RESOLUCIÓN N° 960

“Refuncionalización y remodelación integral del Pabellón N° 21 de internación - Hospital Sayago - Santa Fe - Dpto. La Capital”

CIRCULAR ACLARATORIA N° 2 (CON CONSULTA)

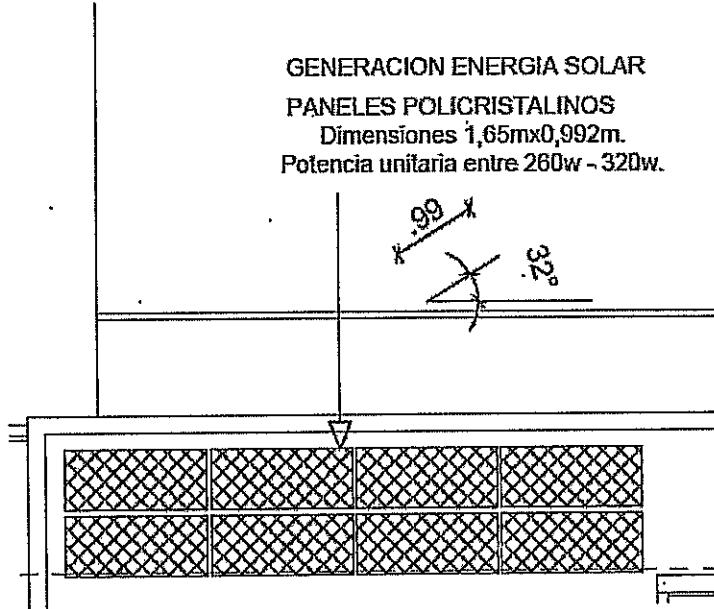
Consulta N° 1: Sistema fotovoltaico: se solicita especificaciones de la potencia a instalar así como ubicación estimada de sistema inversor y tablero de protecciones eléctricas para definir canalizaciones y cableado. Se solicita que se aclare si el espacio definido para la instalación de paneles es el indicado en el plano Termomecánica-TM-02.

Sistema fotovoltaico: La potencia a instalar estará condicionada a la cantidad de paneles que se puedan colocar en la superficie indicada en el plano TM-02. Además se aclara que la orientación de los paneles debe ser hacia el norte y con una inclinación de los mismos de 32° como se indica en la siguiente figura.

El sistema inversor y tablero de protecciones se ubica en la sala de máquinas (TIOG).

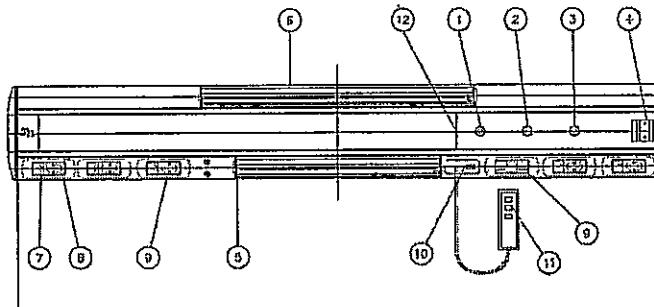
Consulta Nº 7: Hay algunas diferencias entre lo que especifica el pliego y lo que se presenta en los planos.

Según pliego P2 / Según plano P3.

Según Pliego P1 / según plano P9

Característica P2 no coincide con los planos, según pliego son tres / según plano piden 4.

Acople para gases médicos del tipo roscado (norma DISS) para oxígeno. Cantidad 2 (dos).

Acople para gases médicos del tipo roscado (norma DISS) para aire comprimido. Cantidad: 1 (uno).

Acople para gases médicos del tipo roscado (norma DISS) para aspiración. Cantidad: 2 (dos).

Según el plano son tres bocas de cada gas.

Por equivocación, en el plano de detalles de poliductos GM-03 se nombró al "Poliducto Simple" como P3 pero en realidad es el poliducto P2 correspondiente a los poliductos P2 del Pliego y de los planos en planta GM-01 y GM-02.

También por equivocación, en el plano de detalles de poliductos GM-03 se nombró al "Poliducto Doble" como P9 pero en realidad es el poliducto P1 correspondiente a los poliductos P1 del Pliego y de los planos en planta GM-01 y GM-02.

De los Poliductos simples P2 se requieren 4 unidades como se establece en plano, el pliego estaba equivocado.

En cuanto a la cantidad de acoplos de gases medicinales para P2 se requiere 1 para oxígeno, 1 para aire comprimido y 1 para aspiración.
